## INFORME TÉCNICO DE FISCALIZACIÓN AMBIENTAL

MINISTRO HALES

DFZ-2023-2246-II-RCA

NOVIEMBRE 2023

**Figura 3**

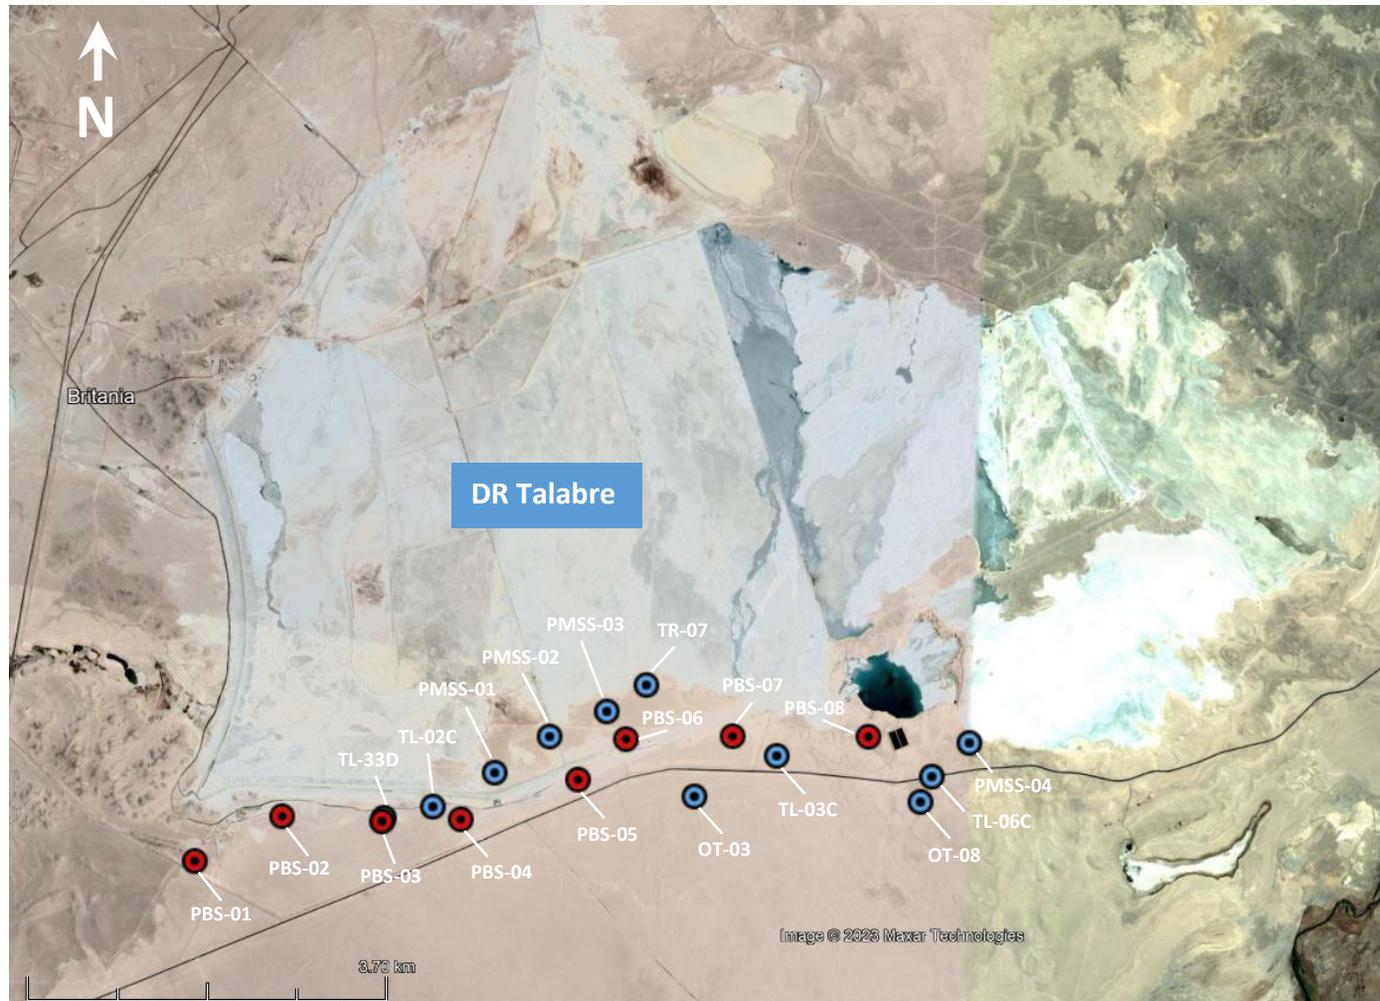
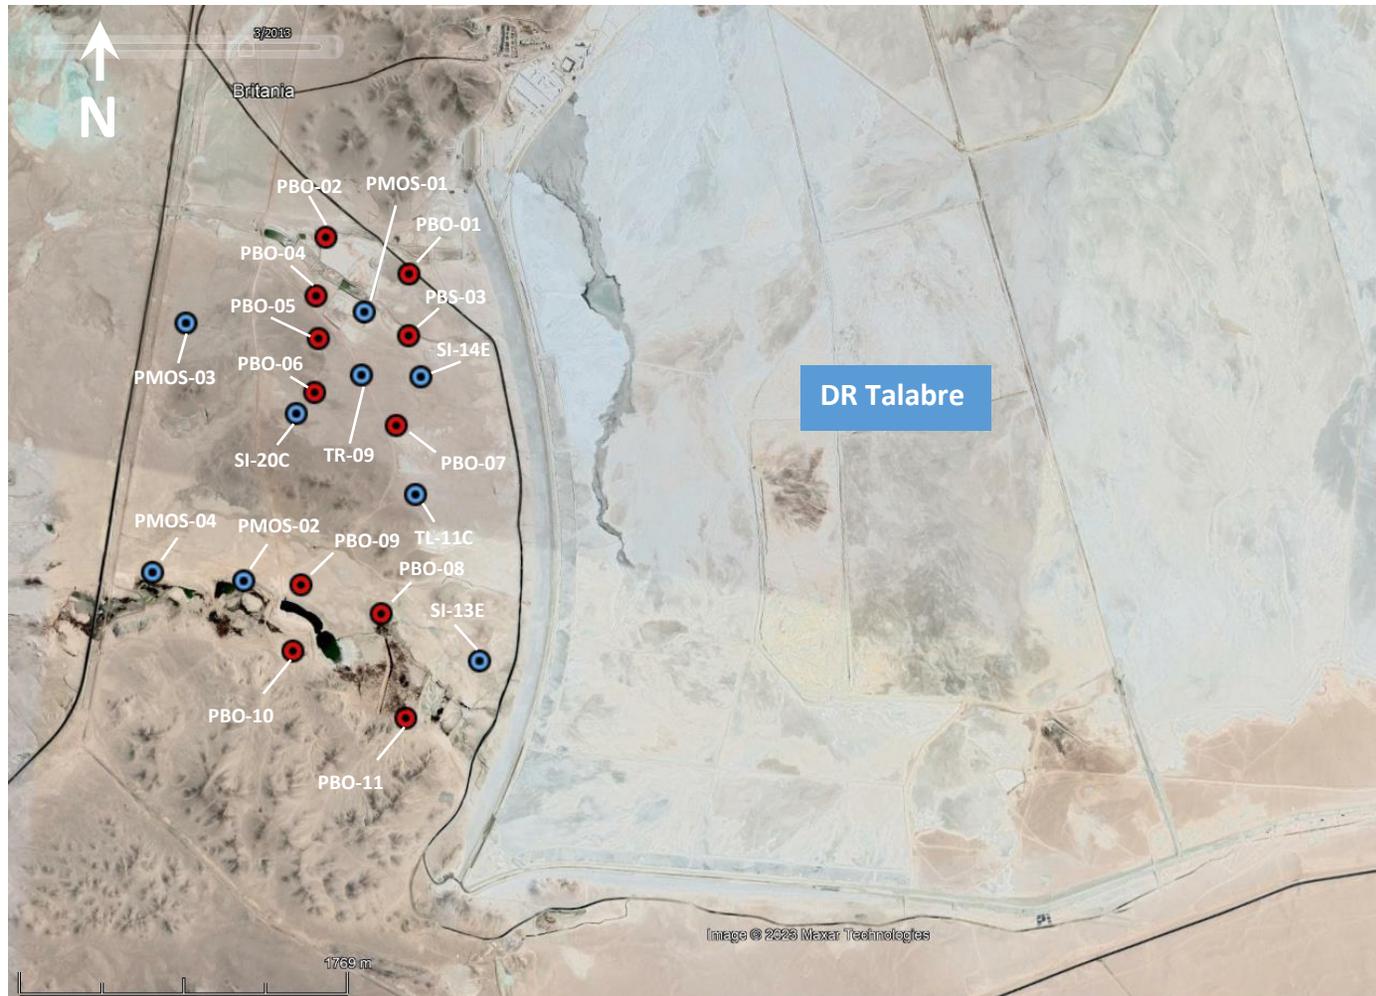
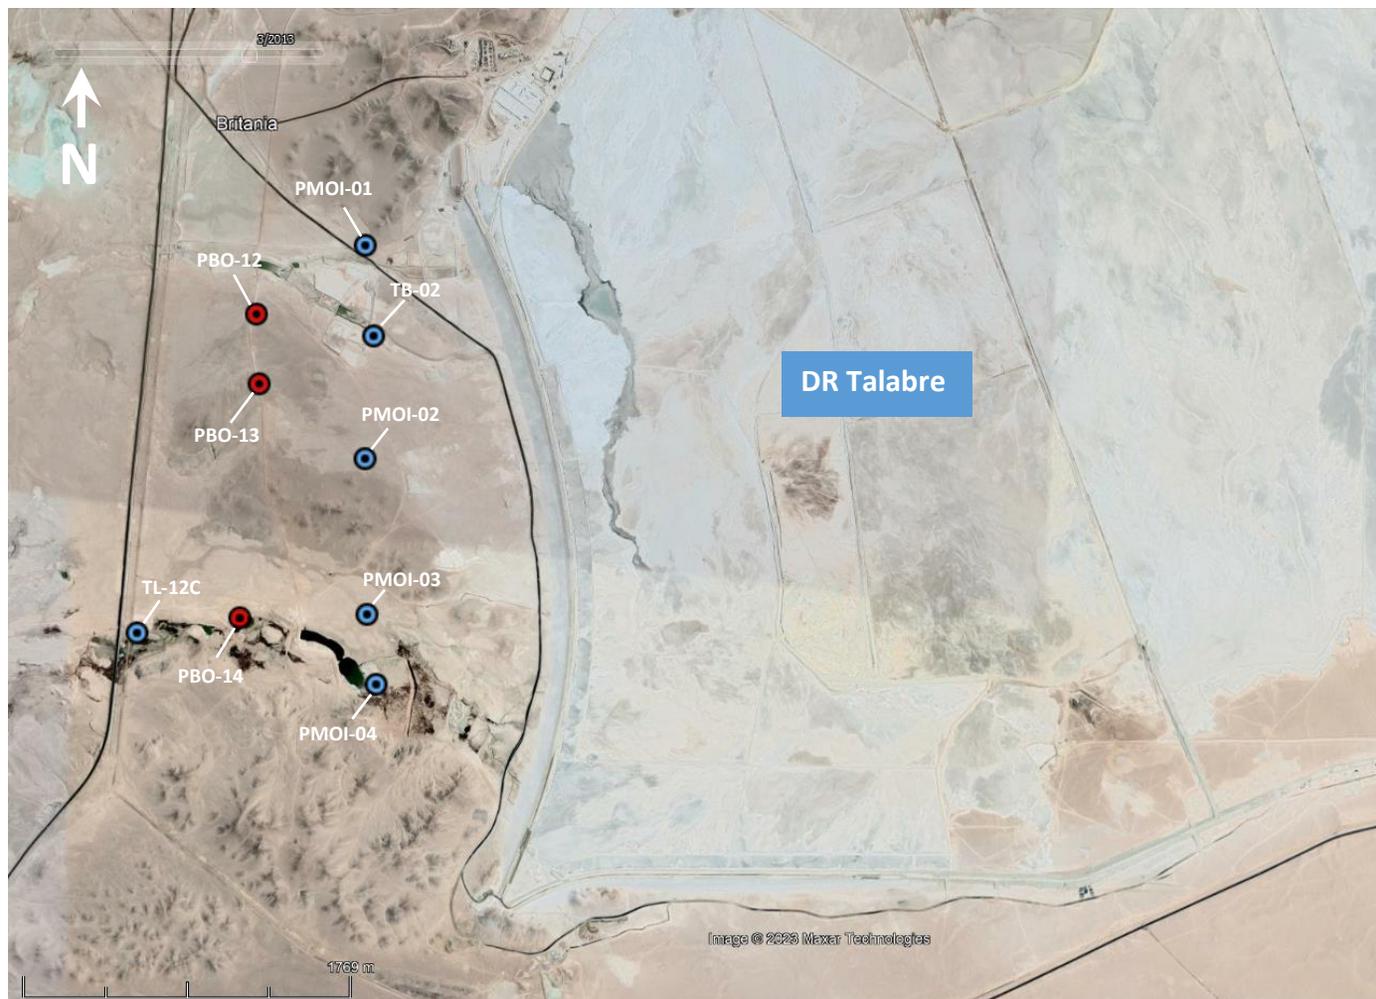
- Ubicación de puntos de monitoreo del Plan de seguimiento vigente (año 2013): al comparar las coordenadas de los puntos de monitoreo indicados en el documento "Plan de Seguimiento, Control y Contingencia Medidas de Mitigación de Filtraciones Tranque Talabre", de fecha septiembre de 2013, con las coordenadas informadas en el archivo KMZ "2.a Plan de Seguimiento Vigente" adjunto a la Carta GS DN N°362/2023, se observan diferencias que en el caso más extremo exceden los 5 km de distancia lineal (pozo PBS-01-N), tal como se ilustra en la **Tabla 8**. Si bien algunos puntos de monitoreo no estaban construidos al año 2013, la diferencia no sólo se observa en esos puntos, sino que también en puntos que ya a esa fecha se encontraban habilitados. En consecuencia, se requiere que todas las diferencias identificadas sean aclaradas y/o justificadas por el titular, según corresponda. Para una mejor visualización, la comparación realizada se muestra en el archivo KMZ 'Revisión\_Puntos\_Monitoreo\_Plan\_Seguimiento\_2013' (ver **Anexo 17**).

- Respecto a la ubicación de los puntos de monitoreo del Plan de seguimiento vigente (año 2013): como justificación general de las diferencias entre las ubicaciones del Plan de seguimiento y las ubicaciones definitivas de los puntos de monitoreo, el titular informa que *“La recomendación original indicada en el PSCI vigente 2013, obedece a una postura preliminar en términos de ubicación, la cual sufre naturales ajustes con respecto a la ubicación final, debido a que previo a la perforación del pozo se deben corroborar una serie de requerimientos internos que obedecen a temas de seguridad a las personas y/o ambientales (...)”*. Sobre los temas de seguridad y/o ambientales, indica que éstos incluyen *“Descarte militar por presencia de uxos o chatarra militar que impidan el desarrollo normal de los trabajos (...)”, “Descarte arqueológico que permita establecer la no existencia o no presencia de material patrimonial o de significancia para las comunidades del entorno (...)”* e *“Interferencias con instalaciones actuales o de terceros que impidan el acceso normal (...)”*. Agrega que *“Otra variable relevante para considerar se relaciona a la precisión del instrumento utilizado para establecer ubicaciones referenciales en el PSCI 2013, especialmente el GPS utilizado para la obtención de las coordenadas. Hoy se cuenta con equipamiento donde el error de la medición pasa de metros a centímetros, esto permite precisar con menor margen de error las coordenadas de los pozos que presentan diferencias menores a 100 metros respecto de la ubicación referencial originalmente propuesta en el PSCI vigente, respecto de la ubicación definitiva e indicada en el PSCI actualizado”*. También señala que las diferencias se deben a *“Ajustes operacionales al plan de llenado del depósito de relave (planificación interna del área operativa que varía de acuerdo con criterios operacionales), que inviabilizan algunas de las propuestas iniciales de ubicación de pozos presentadas en el PSCI 2013”*. En particular para los dos casos que presentan las mayores diferencias en las ubicaciones respecto a lo establecido originalmente en el Plan de seguimiento del año 2013 (1.239,1 metros para PBO-14-N y 5.201,7 metros para PBS-01-N; ver **Tabla 8**), CODELCO Chile reporta que:

- Se identificaron diferencias al comparar la ubicación de los puntos de monitoreo del Plan de seguimiento vigente que fue autorizado por la DGA el año 2013 y la ubicación de los puntos de monitoreo efectivamente habilitados por el titular, las que en el caso más extremo exceden los 5 km de distancia lineal (pozo PBS-01-N).

Figura 7

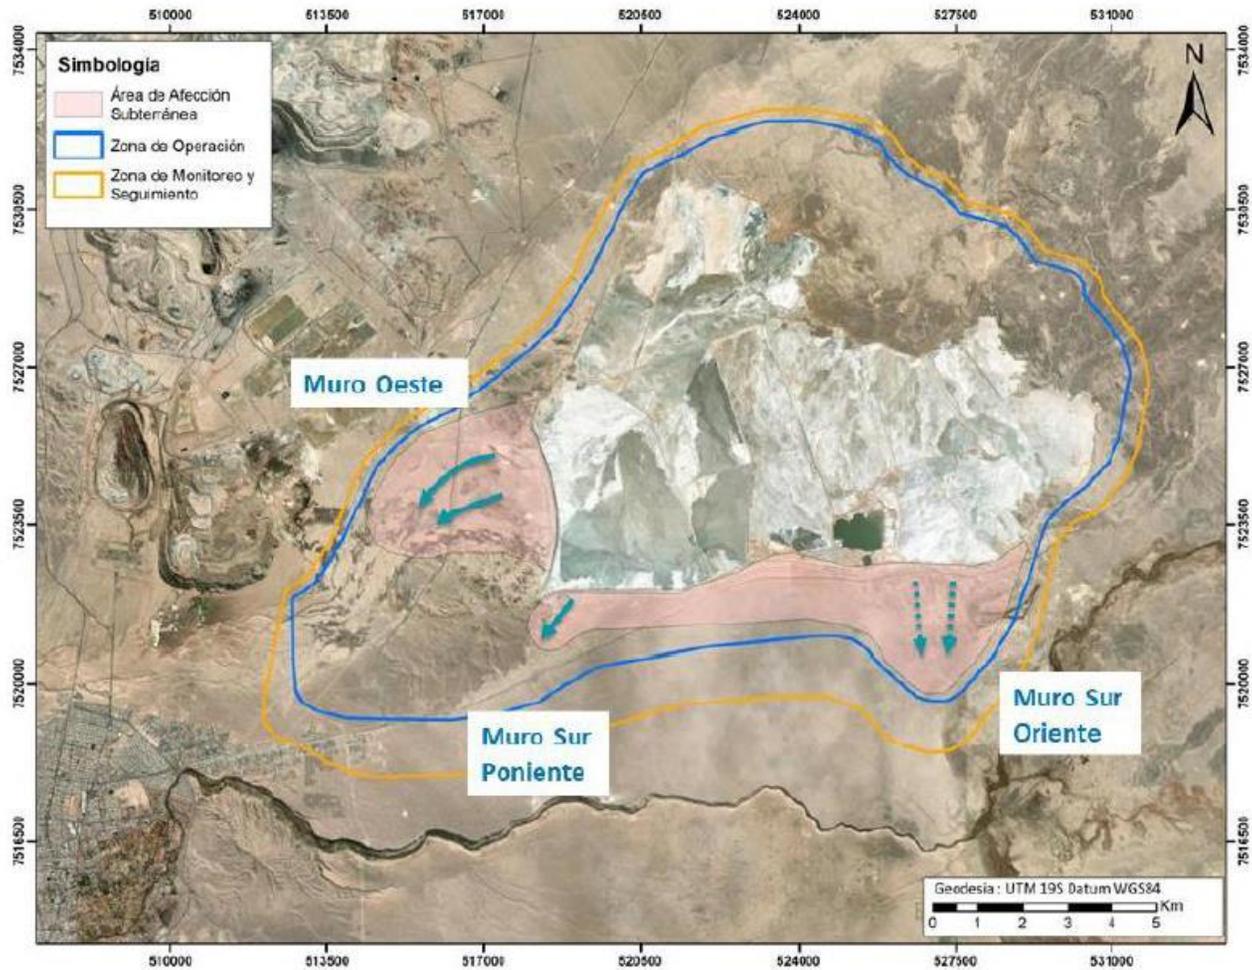
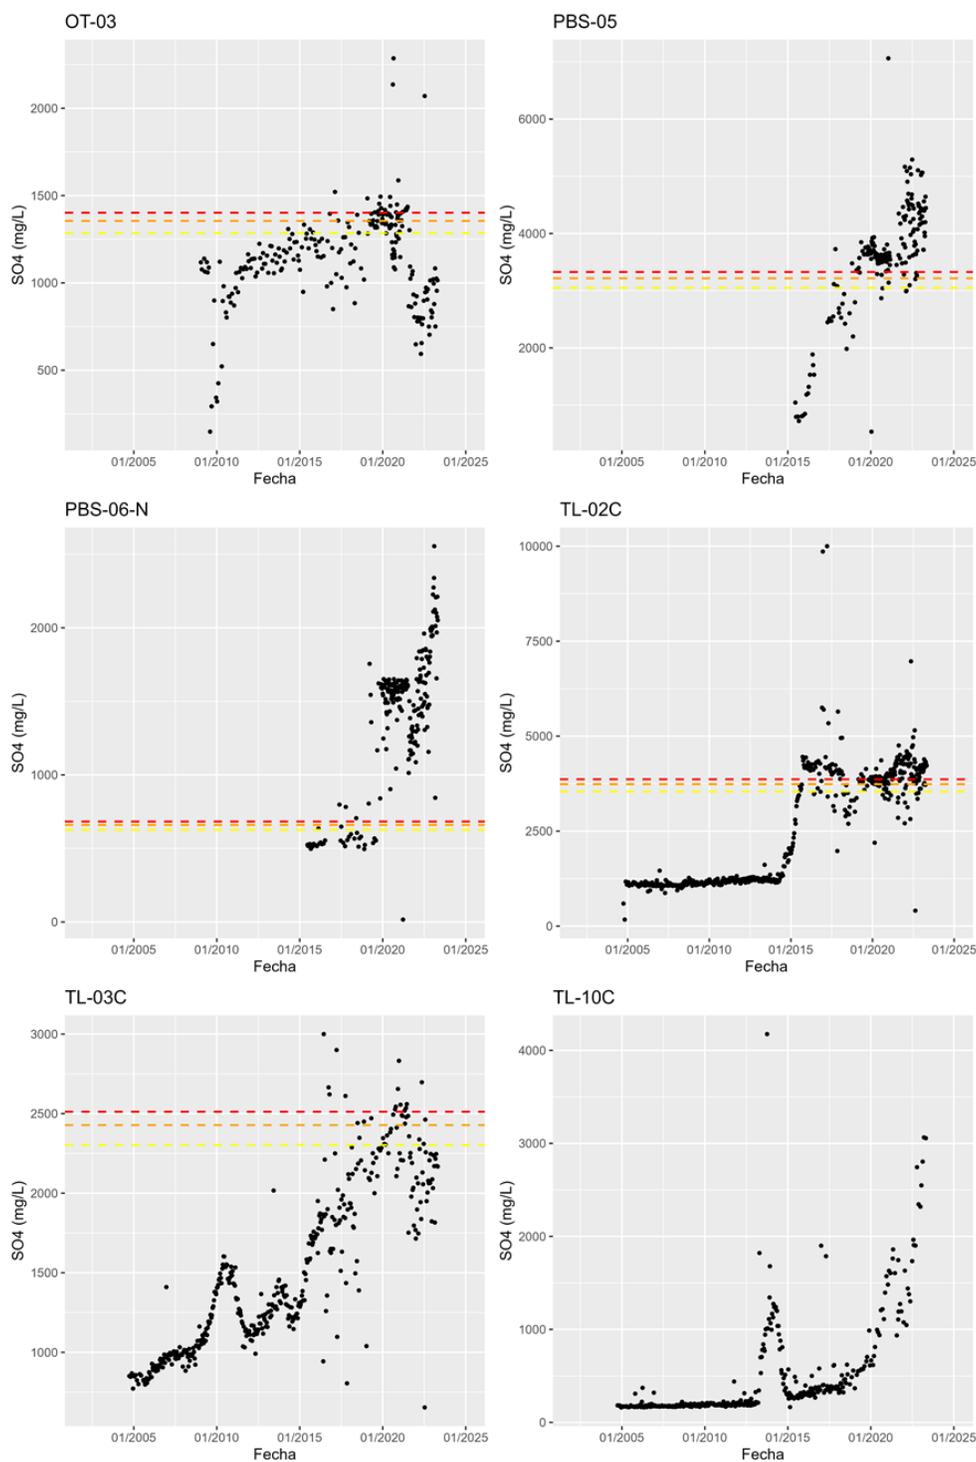
- Adicionalmente, considerando la zonificación informada por el titular en su presentación “Actualización del Plan de Seguimiento y Control de Infiltraciones Depósito de Relaves Talabre” (ver **Figura 7**), la DGA reporta que existen pozos que presentan tendencias al alza en las concentraciones de Sulfato en la zona de afección subterránea (ver **Figura 8**), y también en la zona de monitoreo y seguimiento y en la zona de no afección (ver **Figura 9**). Asimismo, informa que también se identifican pozos con tendencias al aumento del Nivel freático (ver **Figura 10**). En complemento a lo anterior, la DGA indica que se observa

**Figura 11**

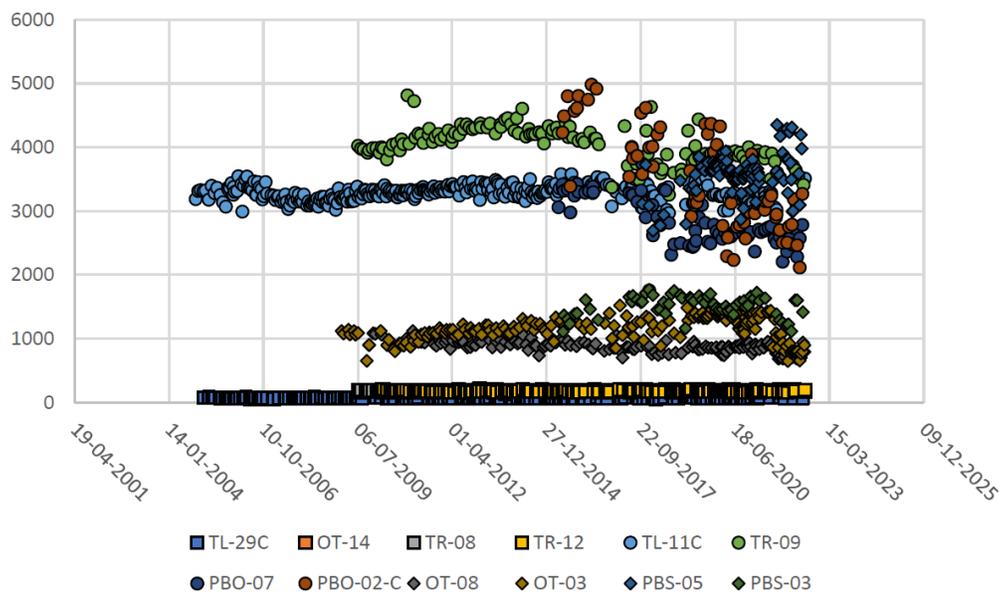
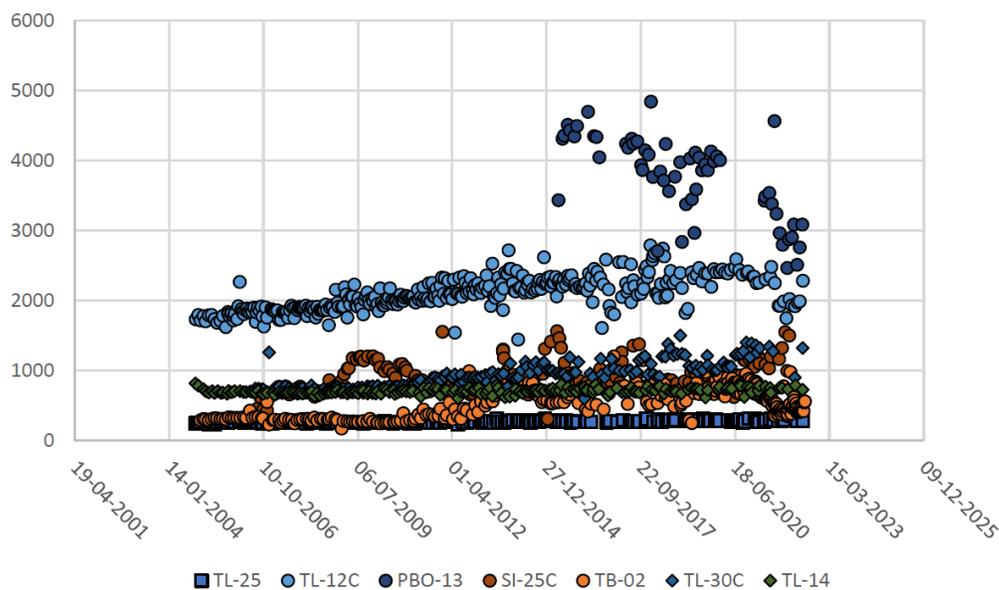
una diferencia entre los valores de Sulfato aguas arriba y aguas abajo del depósito de relaves (ver **Figura 11**), existiendo un aumento de las concentraciones aguas abajo tanto para el acuífero inferior como para el acuífero superior. Para su análisis, la DGA revisó los registros de puntos de monitoreo adicionales a los del Plan de seguimiento del año 2013, todos de propiedad de CODELCO Chile y que han sido informados en las mismas presentaciones del titular, cuya ubicación se muestra en la **Figura 14**.

**Figura 18**

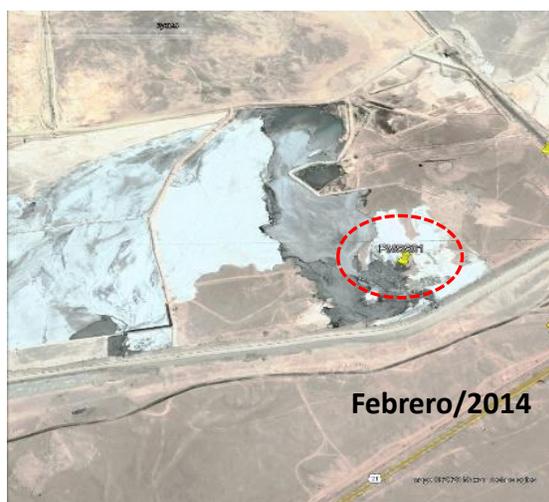
- Situación del punto de monitoreo PMSS-01: este punto de monitoreo se encuentra incorporado en el Plan de seguimiento vigente (año 2013), tal como se expone en el documento "Plan de Seguimiento, Control y Contingencia Medidas de Mitigación de Filtraciones Tranque Talabre", de fecha septiembre de 2013. No obstante, no forma parte de las bases de datos históricas que han sido remitidas a esta Superintendencia ni tampoco es mencionado por el titular en el contexto de la actualización propuesta para el Plan de seguimiento que se encuentra actualmente en revisión, así como tampoco fue incluido en la ficha técnica con las justificaciones para descartar puntos de monitoreo que fue presentada en la Carta GS DN N°362/2023. Al respecto, se requiere que la ausencia del punto de monitoreo PMSS-01 sea aclarada y/o justificada, según corresponda, junto con informar si el mencionado punto fue habilitado y si se encuentra activo o no.

- Respecto a la situación del punto de monitoreo PMSS-01: el titular informa que *“el punto de monitoreo denominado PMSS-01 que fue propuesto en el marco del PSCI 2013 vigente, no fue implementado debido a que el lugar propuesto de su ubicación se emplazaba al interior de la cubeta del depósito de relaves, esto debido a un error de conciliación y planificación en base a la información levantada en terreno durante el año 2012 y 2013, previo a la propuesta del PSCI vigente y que denotaba que esta zona sería ocupada por el relave que sería depositado en el año siguiente (...)”*. Como registro de lo anterior, el

- Respecto a los puntos de monitoreo sin umbrales para el Plan de seguimiento vigente (año 2013): para el punto de monitoreo PMSS-01, el titular indica que “(...) no se cuenta con línea de base y umbral dado que no fue implementado”.
